Změnový list č. 8

Název díla: "Obnova parku na Vítkově I. etapa"

SO1.7 – Technologie vodních prvků – Gejzír

Příloha č. 1 – Popis změny č. 8

11.7.2024 - Nerez zábradlí - vícepráce

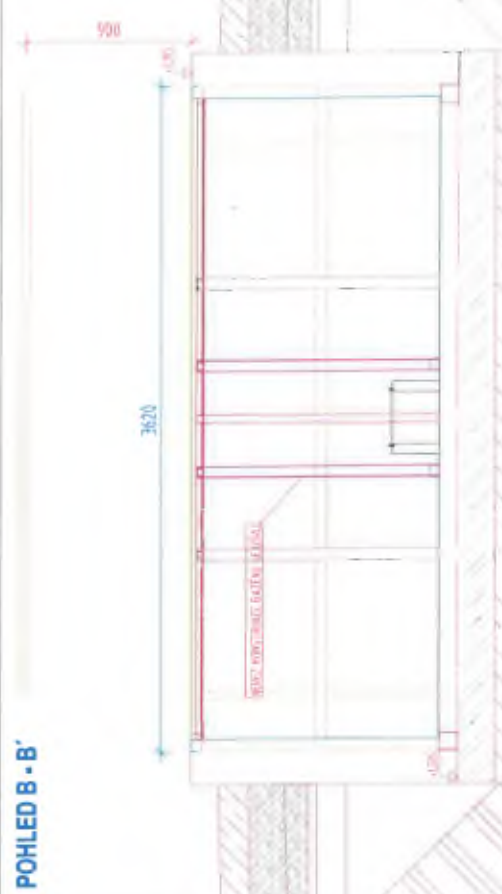
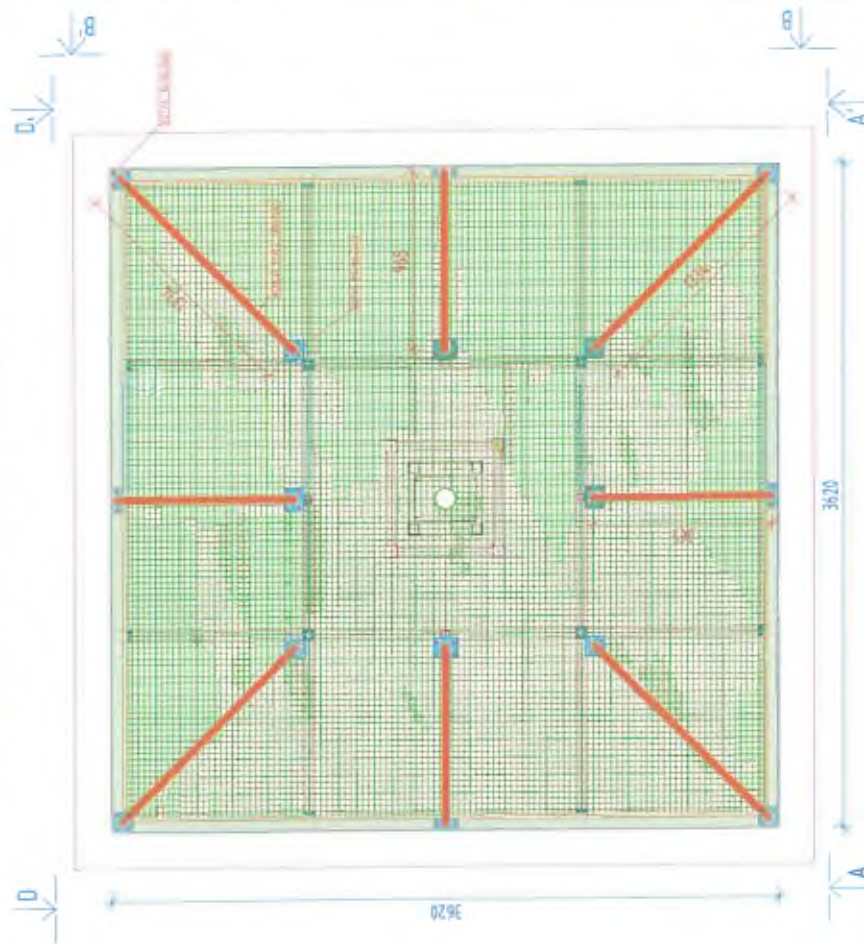
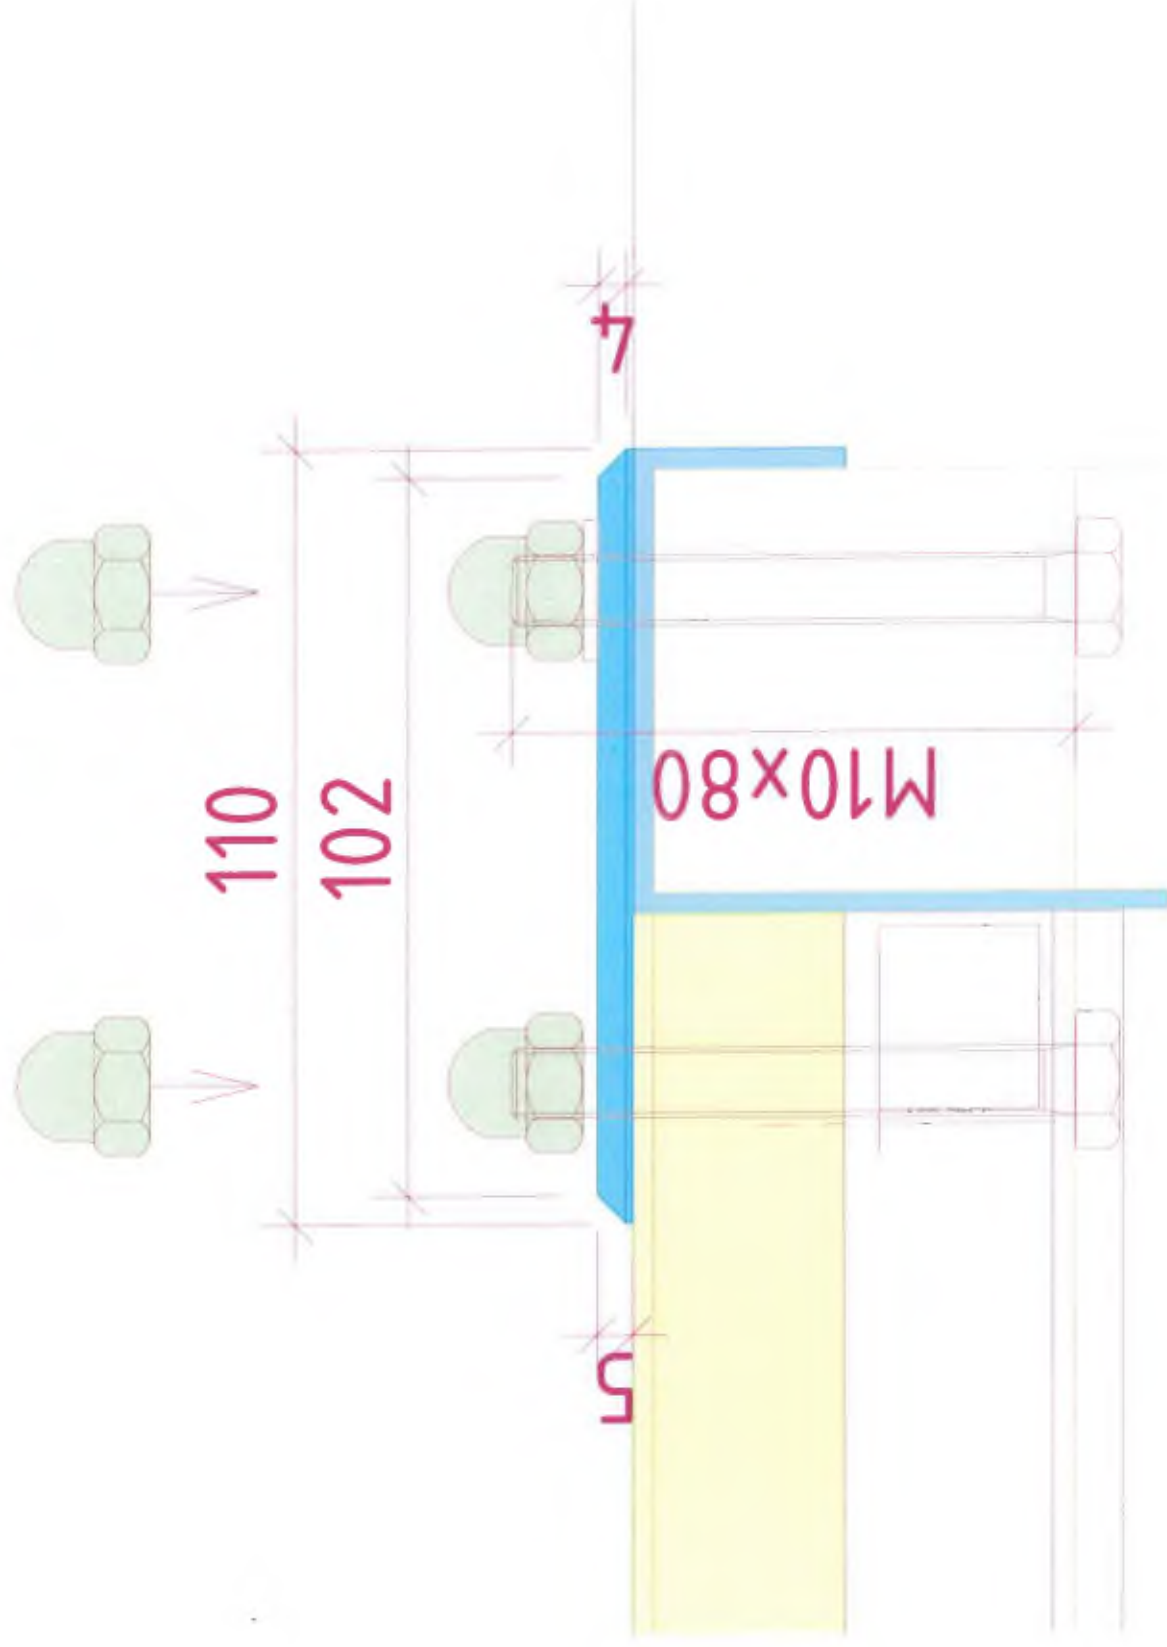
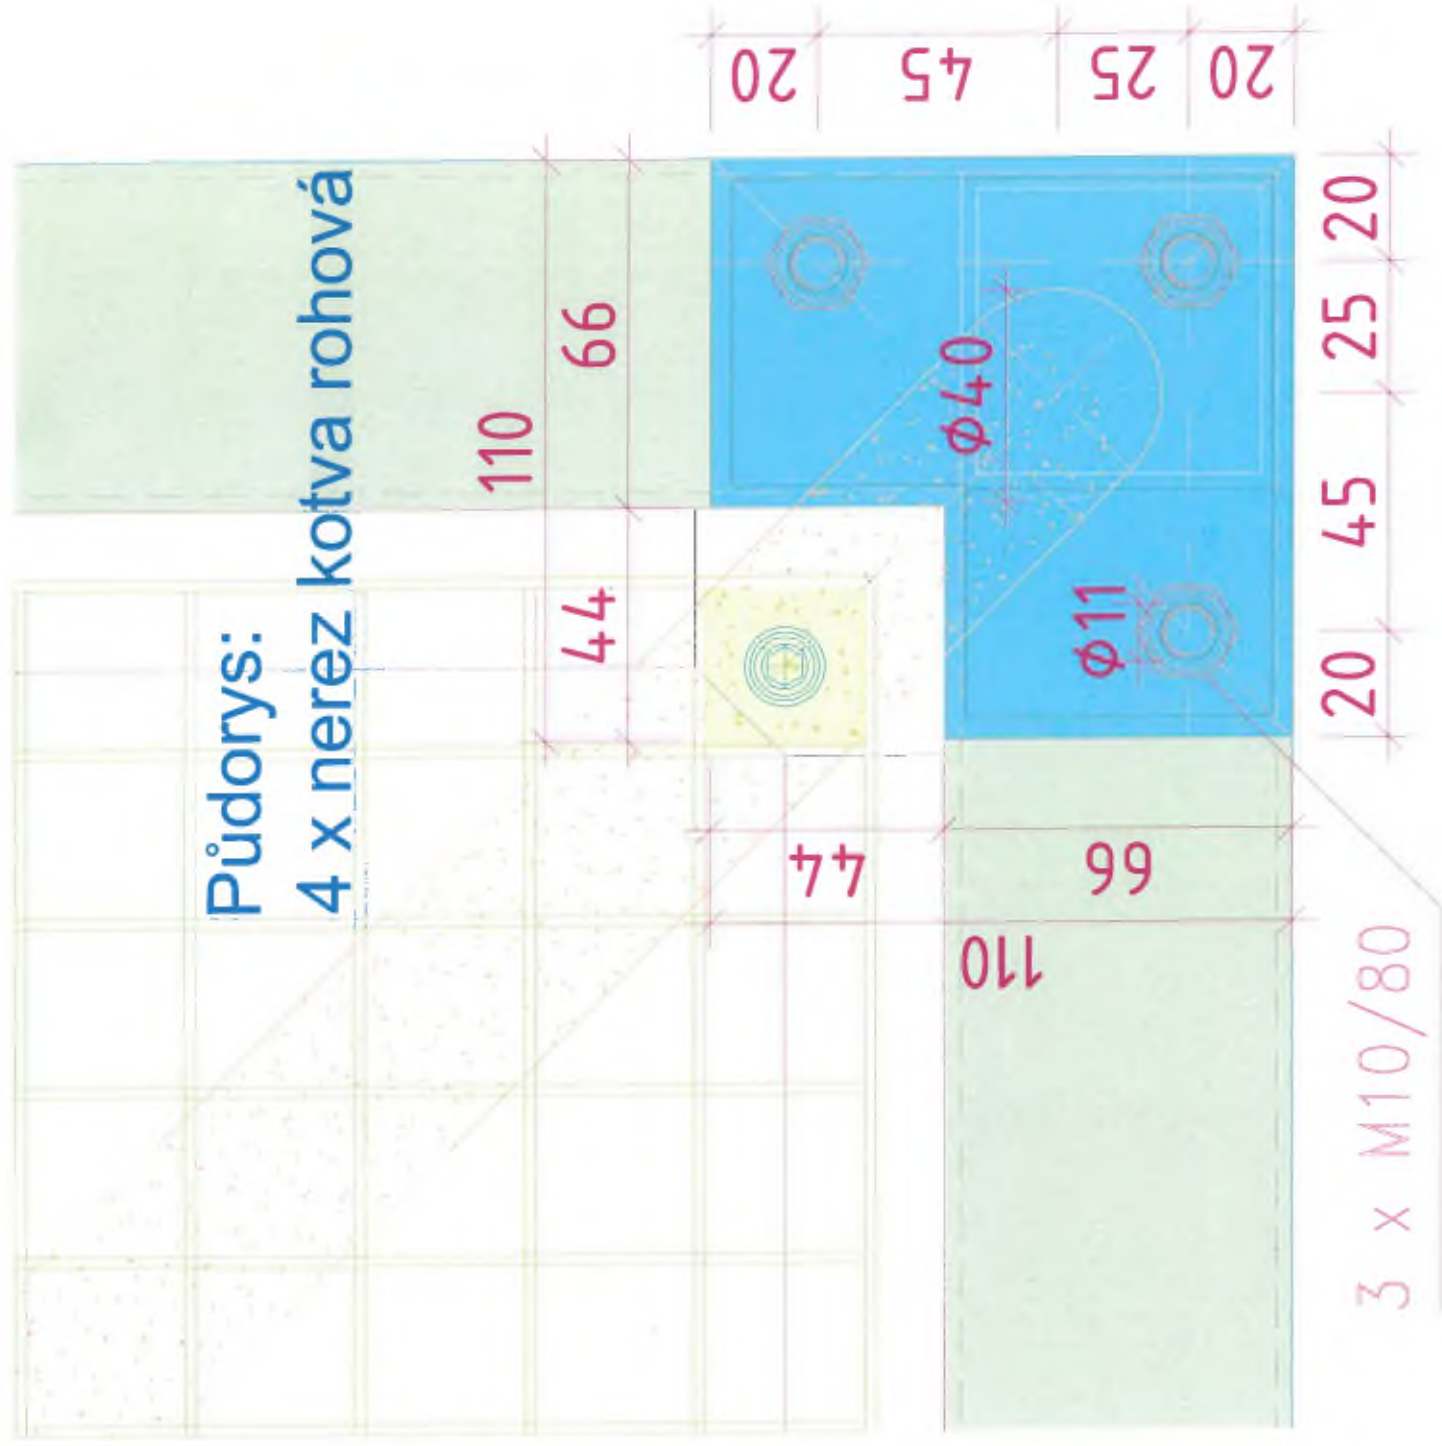
- Na základě nového požadavku objednatele proběhlo doplnění nerezového zábradlí na nerezový rošt gejzíru.
- nová cena dle SOD 111 699 021,- Kč (bez DPH)

- **Doplnění nerezového zábradlí k objektu SO1.7 – Technologie pro vodní prvky – Gejzír**

V rámci objektu (SO1.7) – Technologie pro vodní prvky – Gejzír, bylo na základě nového požadavku objednatele, doplněno nerezové zábradlí. Zábradlí bylo doplněno především z důvodu bezpečnosti.

Boční pohled: 4 x nerez kotva rohová

4 x nerez kotva rohová
